Commune  
De MEGÈVE

## REVISION GÉNÉRALE PLU

### Compte rendu de réunion avec les Personnes Publiques Associées et Consultées

5 avril 2024

*extrait du Géoportail de l'urbanisme*

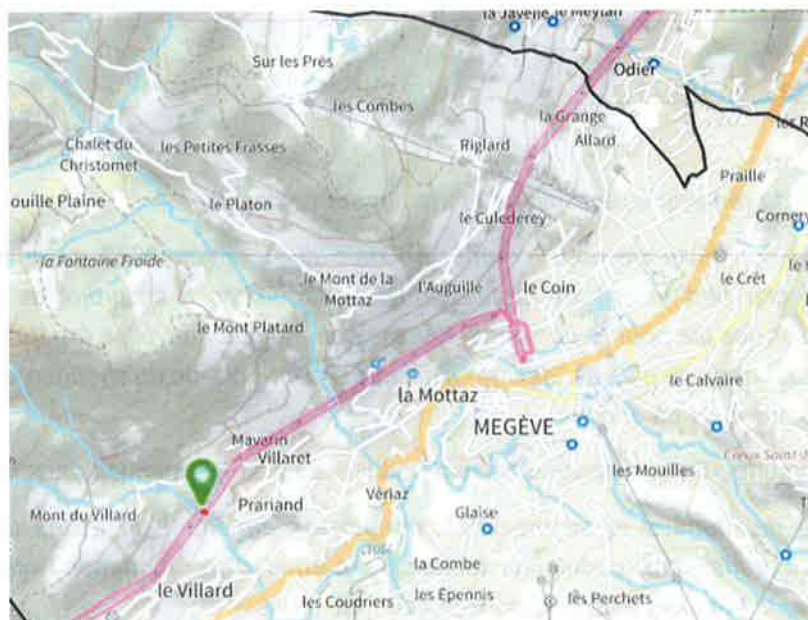
- De disposer d'un règlement adapté aux infrastructures RTE.

- Il sera précisé dans la définition de la sous-destination « locaux techniques et industriels des administrations publiques et assimilées » que les ouvrages de RTE en font bien partie.
  - Pour les exhaussements et affouillements de sols : le règlement précise bien « *Les dispositions ci-dessus qui concernent les mouvements de sol nécessaires à des constructions ou installations autorisées ne s'appliquent pas aux équipements d'intérêt collectif et services publics, pour la réalisation desquels les exhaussements et affouillements de sol ne sont pas réglementés* ».
  - Pour les dispositions des articles 4, 5 et 6 du règlement de chaque zone, des dérogations ont été mises en place à l'exception des postes EDF sur certains articles (retraits vis-à-vis des limites séparatives, hauteur).
- De s'assurer que les ouvrages RTE ne soient pas compris dans des EBC, au niveau de la liaison 63 kv

NO 1 Arly-Megève.

Réponse de la commune : L'emprise des EBC est fortement diminuée par rapport au PLU de 2017. Le repérage des boisements en question perdure mais au titre de l'article L. 151-23 du Code de l'urbanisme, donc avec un règlement adapté. Il sera bien précisé une dérogation pour Les travaux liés au fonctionnement et à l'entretien des ouvrages de distribution et/ou de transformation d'électricité.

Nota : les EBC sont en revanche maintenus sur les îlots de sénescence.
